国立研究開発法人日本原子力研究開発機構

原子力科学研究所バックエンド技術部

### 論点管理表\_3.

資料 2 - 1 抜粋

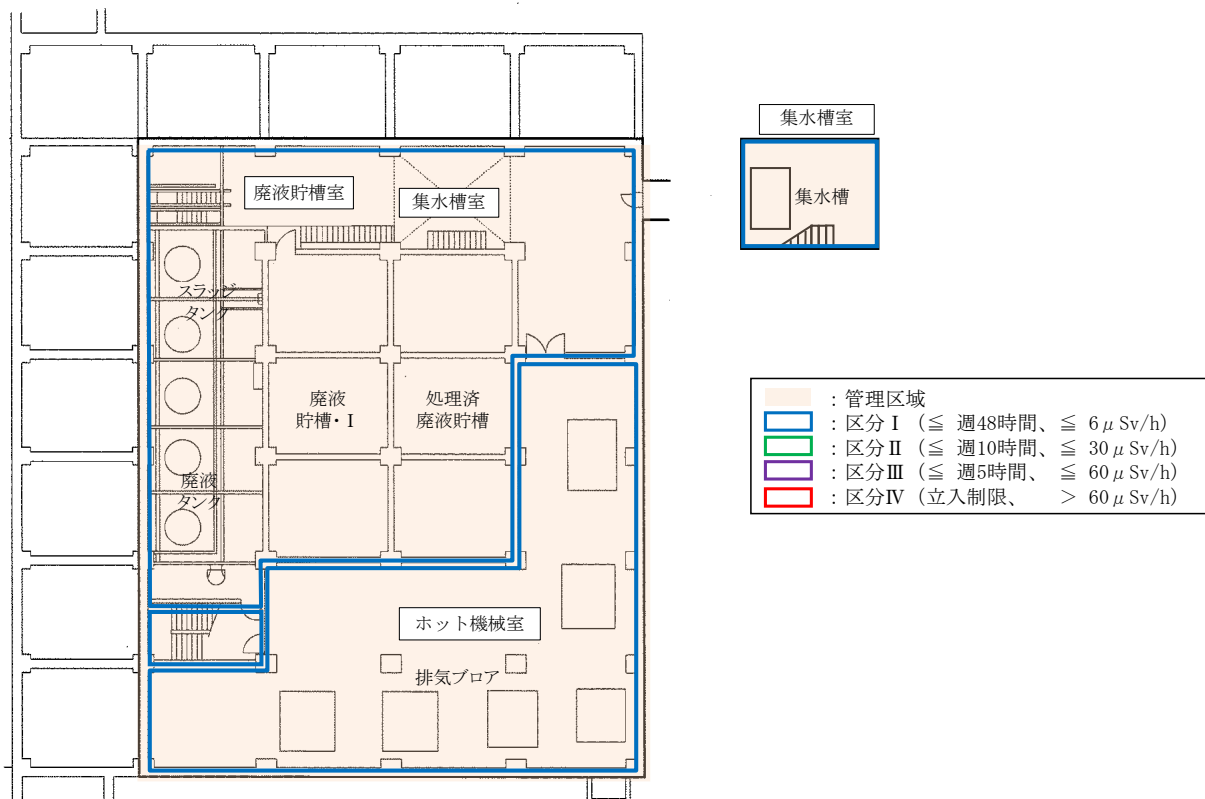
第 3 廃棄物処理棟で受入・処理を行う液体廃棄物の放射能濃度の上限を変更することから、第 3 廃棄物処理棟内における空間線量率及び放射線業務従事者の被ばく線量が上昇することが想定されることから、許可基準規則の第 25 条第 1 項である放射線からの放射線従事者の防護も適合性確認対象条文となると考えられる。概要説明資料及び補足説明資料 6. に示す規則との適合性について、記載を見直すとともに、第 3 廃棄物処理棟における空間線量率や放射線従事者の放射線防護について説明すること。

以上のことから、許可基準規則の第 25 条第 1 項第 1 号及び第 2 号に該当するものとし、「第 427 回核燃料施設等の新規制基準適合性に係る審査会合」の資料 2－1 を次ページのとおり変更（変更点：赤字下線及び青字下線）する。なお、資料 2－2 の該当箇所も同様に変更する。

許可基準規則	適合のための設計方針 (既許可)	適合のための対策
<p>第25条 放射線からの放射線業務従事者の防護</p> <p>1 試験研究用等原子炉施設は、外部放射線による放射線障害を防止する必要がある場合には、次に掲げるものでなければならない。</p> <p>二 放射線業務従事者が業務に従事する場所における放射線量を低減できるものとする。</p> <p>三 放射線業務従事者が運転時の異常な過渡変化時及び設計基準事故時において、迅速な対応をするために必要な操作ができるものとする。</p>	<p>放射性廃棄物の廃棄施設は、放射線業務従事者の作業性等を考慮して、遮蔽、機器の配置、遠隔操作、放射性物質の漏えい防止、換気等、所要の放射線防護上の措置を講じ、放射線業務従事者が業務に従事する場所における放射線量を低減できるようにするとともに、事故時において迅速な対応をするために必要な操作ができるように設計する。</p>	<p>第3廃棄物処理棟の各部屋に対する遮蔽設計区分について、作業時間を考慮すると、セメント固化装置フードについては、区分Ⅲ(基準線量当量率:60<math>\mu</math>Sv/h以下)となり、空間線量当量率は、<math>4.0 \times 10^0 \mu</math>Sv/hであることから、基準線量当量率を超えない。また、それ以外の室については、区分Ⅰ(基準線量当量率:6<math>\mu</math>Sv/h以下)となり、空間線量当量率は、最大でも機器室Aで<math>5.4 \times 10^{-1} \mu</math>Sv/hであることから、基準線量当量率を超えない。</p> <p>本申請では、第3廃棄物処理棟で受入・処理を行う廃液の放射能濃度の上限を変更することから、空間線量当量率を単純に10倍した場合においても、区分Ⅲに設定していたセメント固化装置フードについては、<math>4.0 \times 10^0 \mu</math>Sv/h、区分Ⅰに設定していた室のうち、最大となる機器室Aで<math>5.4 \times 10^0 \mu</math>Sv/hであり、それぞれ基準線量当量率を超えないことから、追加の遮蔽対策は不要である。</p> <p>これらのことから、第3廃棄物処理棟で受入・処理を行う廃液の放射能濃度の上限を変更するが、当該施設・設備の仕様を変更するものではないことから、既許可の適合のための設計方針から変更はない。</p> <p>また、本申請において、事故時の評価を追加したことから、事故時において迅速な対応をするために必要な操作ができるように設計する。ただし、追加の対策は不要である。</p>
